**Piano
Regolatore
Generale
2003**

**Regolamento
Urbanistico**

Variante U_052_2012

scheda normativa n.761 "via Anconetana"

Scheda n. 761 Via Anconetana

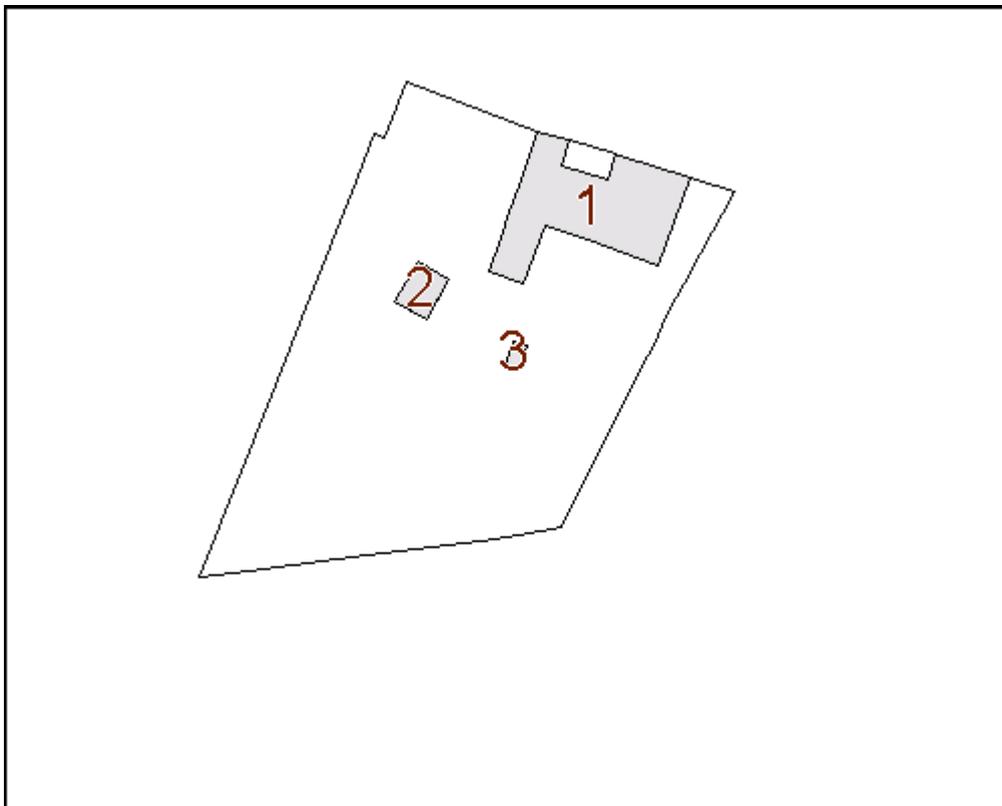
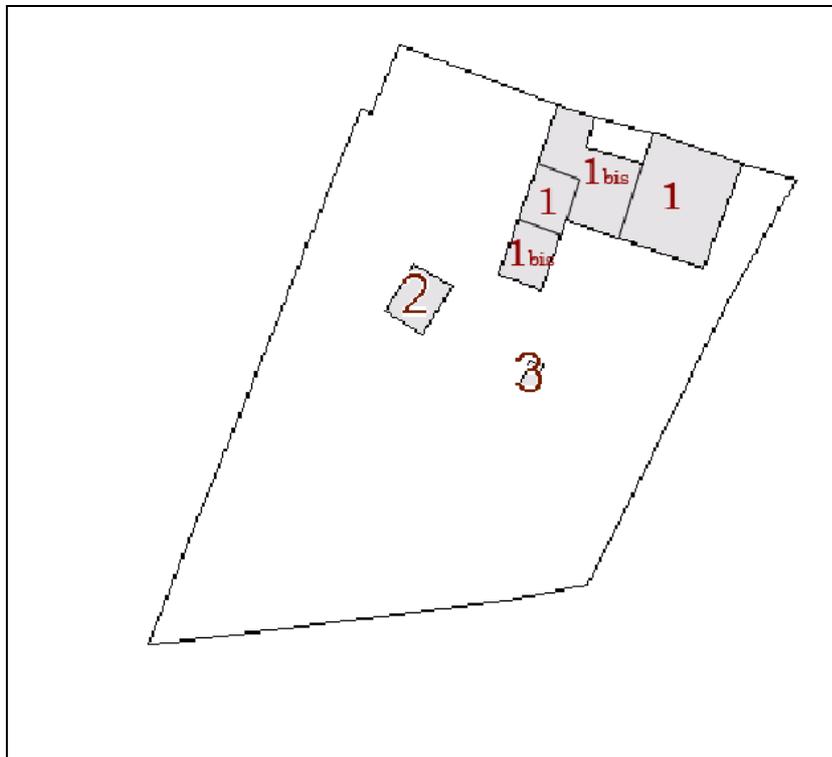
Edificio n.1 : ristrutturazione edilizia con le precisazioni e prescrizioni riportate nelle Norme tecniche di attuazione (ril)

Edificio n.2 : manutenzione straordinaria

Edificio n.3 : manutenzione straordinaria

Edificio n.1 : ristrutturazione edilizia limitata con le precisazioni e prescrizioni riportate nelle Norme tecniche di attuazione (ril)

Edificio n. 1 bis : sostituzione edilizia (se)

Edificio n.2 : demolizione senza ricostruzione

Edificio n.3 : demolizione senza ricostruzione

Scheda n. 761 Via Anconetana

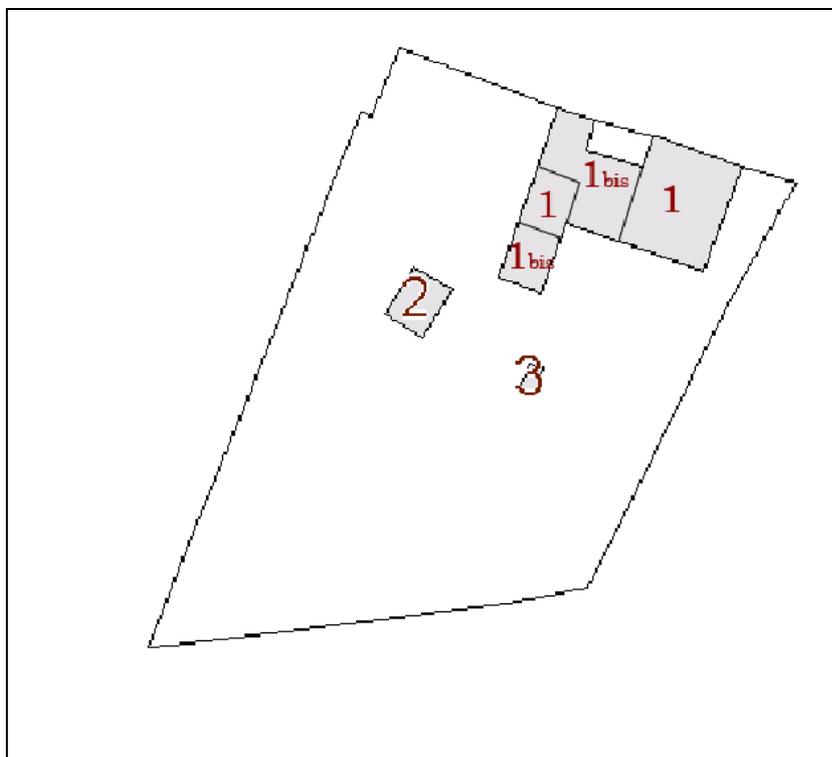
Edificio n.1 : ristrutturazione edilizia **limitata** con le precisazioni e prescrizioni riportate nelle Norme tecniche di attuazione (ril)

Edificio n. 1 bis : **sostituzione edilizia (se)**

Edificio n.2 : **manutenzione straordinaria** **demolizione senza ricostruzione**

Edificio n.3 : **manutenzione straordinaria** **demolizione senza ricostruzione**
